沖縄県知事による環境保全措置要求について

令和7年5月

沖縄防衛局

「令和5年度普天間飛行場代替施設建設事業に係る事後調査報告書等について(令和7年3月31日付け、環政第1513号)」において示された、令和5年度普天間飛行場代替施設建設事業に係る事後調査報告書等に対する環境保全措置要求に対する事業者の対応は、以下のとおり。

A護岸の杭打ち工事に伴い発生する水中音の予測結果と測定地点

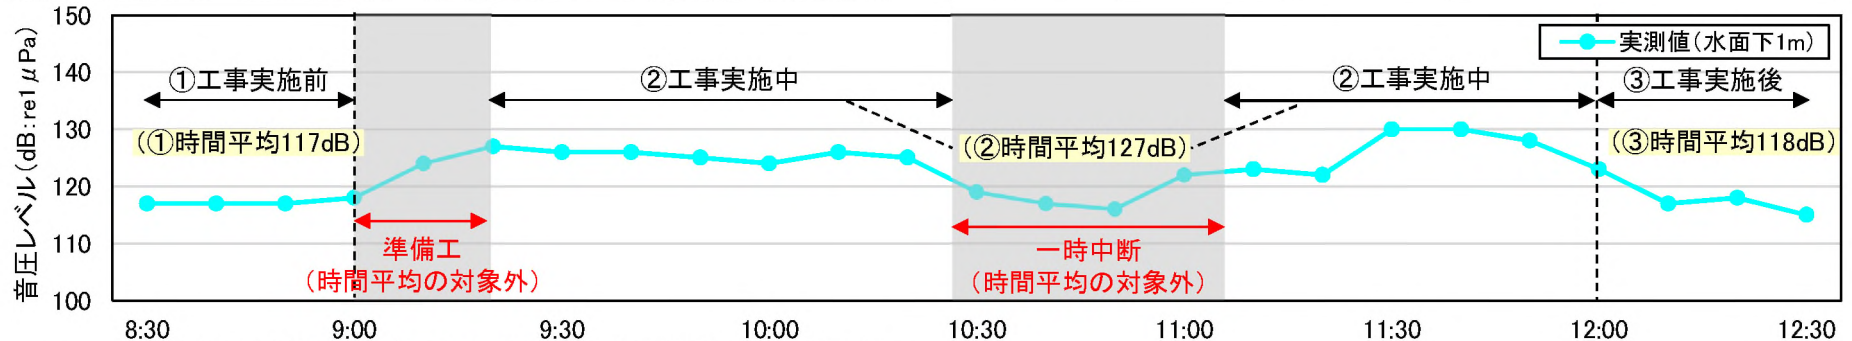
| 項目 | 環境保全措置要求 | 事業者の対応 |
|--------|---|---|
| ウ | <p>令和6年8月の調査実施時に確認した水中音を発生させる諸元(工事の内容や施工箇所、船舶の数や位置等)を用いて、変更後の環境保全図書の予測と同じ手法でシミュレーションを行い、その結果と実際の調査結果を比較すること。</p> <p>その結果、変更後の環境保全図書で示した予測結果より実際に発生する水中音が大きくなると予測される場合は、必要な環境保全措置を講じること。</p> <p>また、令和6年8月の調査実施時に確認した水中音を発生させる諸元、それらを用いて行ったシミュレーションの結果、シミュレーション結果と実際の調査結果を比較した結果を事後調査報告書に記載すること。</p> | <p>水中音の測定を実施し、測定結果と環境保全図書で示したジュゴンに対する水中音の評価基準を比較した結果、音圧レベル(ピーク値、RMS)及び音響暴露レベルのいずれも評価基準を下回っていました。</p> <p>また、上記のとおり、令和6年8月21日及び22日の測定結果のほか、休工日(同月25日)の測定結果から、過去にジュゴンが高い頻度で確認された安部から嘉陽地先西側の範囲においては、施工箇所から伝搬する海中土木工事等の水中音に比べて、自然発生する背景騒音が卓越していることが確認されました。</p> <p>そのため、別添に示すとおり、令和6年12月7日に、改めて二重鋼管矢板式護岸(A護岸)の施工箇所近傍の地点で水中音の測定を行いました。</p> <p>その上で、同日の施工状況を基に、変更後の環境保全図書と同じ予測手法によりシミュレーションを行い、予測結果と測定結果との比較を行ったところ、測定値が予測値を下回ることが確認されました。</p> <p>以上については、令和6年度事後調査報告書にも記載する予定です。</p> |

- 環境保全図書においては、A護岸の杭打ち工事に伴い発生する水中音について、「予測した音圧レベルを検証する」としてしており、予測した音圧レベルと杭打ち工事に伴い発生する水中音の音圧レベルの比較を行う目的で、令和6年12月7日に、杭打ち工事に伴い発生する水中音の測定を実施した。
- 今回の測定に先立ち、環境保全図書と同じ手法を用いて、当日の海上工事の状況と同じ条件※で予測を行った。その上で、予測値が130dBとなった地点で測定を実施した結果、工事に伴い発生する水中音の音圧レベル(工事実施中の実測値から背景騒音を除外した値)は126dBであり、予測値である130dBをやや下回った。
- 以上より、予測した音圧レベルと工事に伴い発生する水中音の音圧レベルが概ね同様であったことから、環境保全図書における予測・評価は妥当であると判断した。
